**REGIONE
PUGLIA**

SEZIONE TUTELA E VALORIZZAZIONE DEL PAESAGGIO

Oggetto: Flynis PV 47 S.R.L. - D.Lgs. n. 152/2006, L.R. n. 26/2022. Provvedimento Autorizzatorio Unico Regionale, ai sensi dell'art. 27 bis, inerente al "Progetto integrato agrovoltaiico avente potenza pari a 16.093,44 kWp e delle relative opere di connesse da realizzarsi nei comuni di Veglie e Nardò". Conferenza di servizi del 09.09.2026.

Figura 1

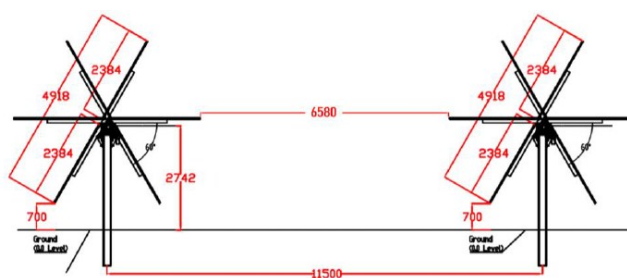
A riguardo nel parere di questa Sezione è stato chiarito il concetto di attività agricola come elemento qualificante per la redditività agricola e l'efficienza ambientale. Il proponente nulla ha aggiunto in merito all'eventuale autoconsumo dell'energia prodotta o all'abbattimento di costi grazie alla produzione di energia elettrica. Sulle percentuali del Requisito A.1 delle linee guida, secondo questa Sezione, il calcolo si ottiene dividendo 6,580 m con l'interasse pari a 11,5 m, ottenendo lo 0.57 pari al 57%. È infatti necessario eliminare anche la quota parte coperta dai pannelli nella posizione orizzontale e non solo quella calcolata con i tracker inclinati a massimo 60° .

Figura 2

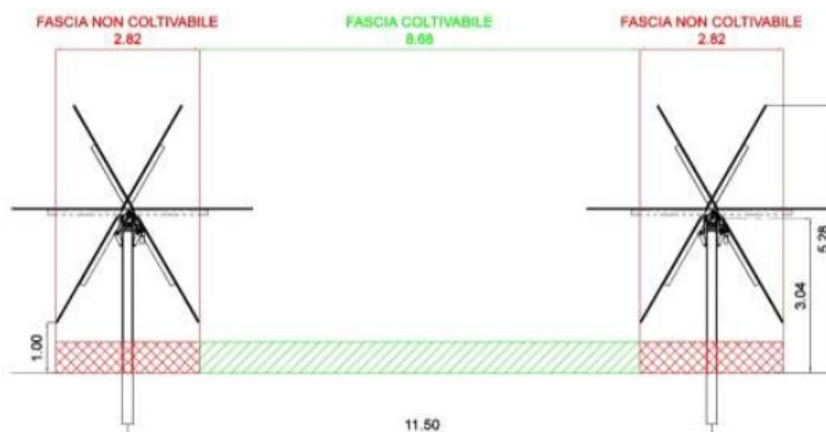
Si dà atto della modifica effettuata con l'elaborato "Relazione agronomica e progetto agrivoltaicoRev01" e relativa fig. 2 sottostante, si conferma, tuttavia, quanto rappresentato nel parere, ossia che: "tale valore, derivante dal calcolo basato sulle altezze minime raggiunte dai moduli durante la rotazione, risulta nettamente inferiore al limite necessario per consentire l'utilizzo dei macchinari funzionali alla coltivazione e consente esclusivamente l'esercizio dell'attività attività zootecnica", in quanto l'innalzamento di 30 cm dell'altezza totale del centro di rotazione e, secondo il calcolo fornito da questa Sezione, è pari a $(3.04+1,00)/2 = 2,02$ m.

Con l'innalzamento del pannello di 30 cm da terra, l'altezza totale dell'impianto risulta essere di 5,28 m (come rappresentato nella precedente fig.2) con maggiori problematiche sull'efficacia delle eventuali opere di mitigazione; si conferma, pertanto, che:
